第 415 回 核燃料施設等の新規制基準適合性に係る審査会合

京都大学臨界実験装置 (KUCA)

設置変更承認申請について

【添付書類 10 安全評価における質問回答】

図1 L5.5P-30 炉心 初期出力を変化させた時の出力変化
 (実線 : 0.01W、点線 1W) (3つの図は横軸のスケールのみの違い)

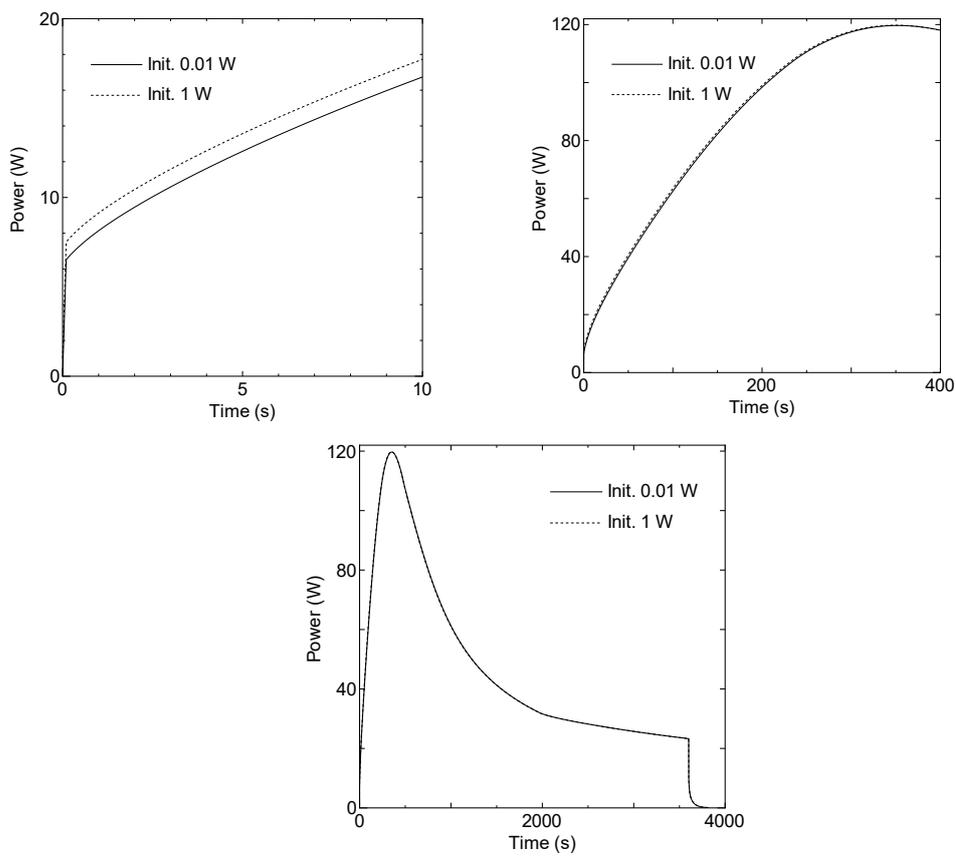
「中性子発生設備又はパルス状中性子発生装置を臨界状態において利用」の過渡解析において、初期出力を変更したときの影響について確認すること。

L5.5-30 炉心について、審査会合資料では初期出力を 0.01W として過渡解析を行っていたが、設定した初期出力が温度上昇に及ぼす影響について調べた。なお、初期出力を大きくすると同じ中性子発生量では 120W のスクラムに至る場合があるため中性子発生量は初期出力ごとに若干調整して 120W スクラムとならないようにしている。

表 2 に過渡解析の結果を示す。この結果より初期出力を変化させても温度上昇量はほとんど変化しないことが判る。初期出力が 0.01W と 1W の場合の出力変化を図 1 に、積算出力と温度変化を図 2 に示す（図 2 では 0.01W と 1W の結果はほとんど重なっている）。両者は過渡解析の初期段階では若干の違いがあるものの、大局的に見るとほとんど相違は見られないため温度上昇量（出力の積分値）もほとんど変化しないものと考えられる。
